改善箇所説明図

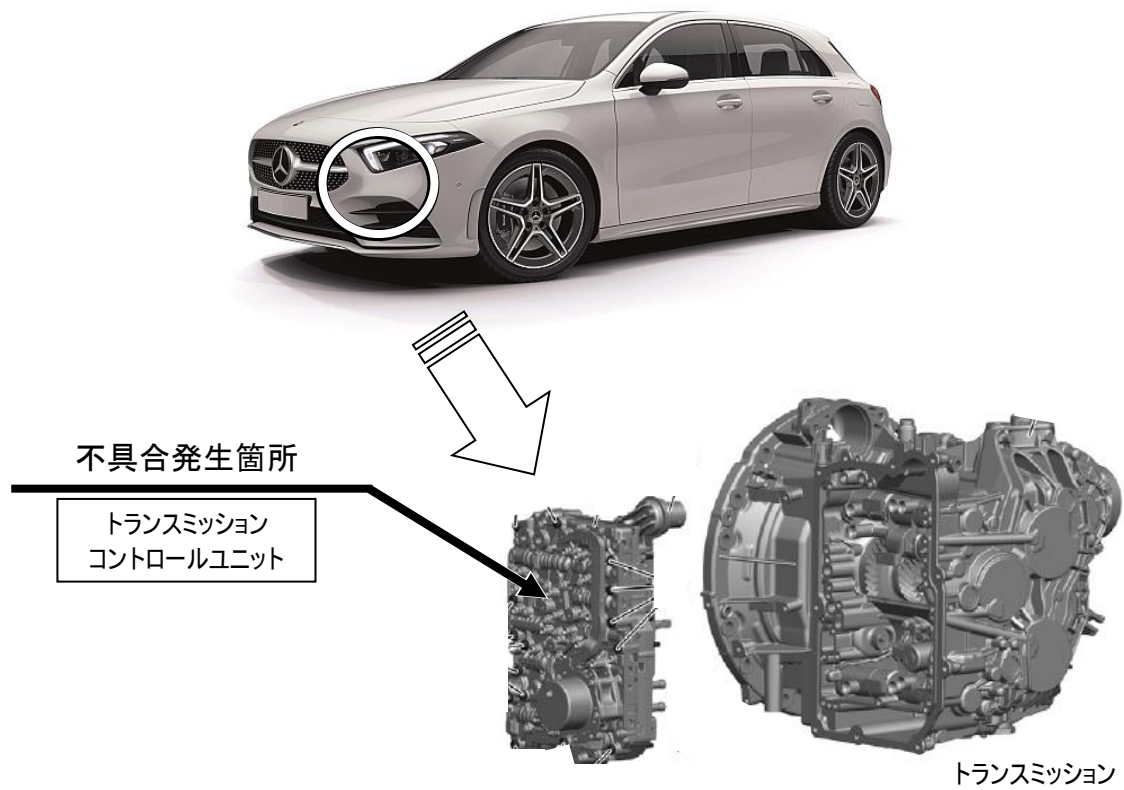
トランスミッションコントロールユニットにおいて、制御プログラムが不適切なため、走行中に偶数ギア段からニュートラルに手動で変速し、そのまま車両を停止させると、再び変速することができず、走行不能になる。

全車両、トランスミッションコントロールユニットの制御プログラムを対策プログラムに書き換える。
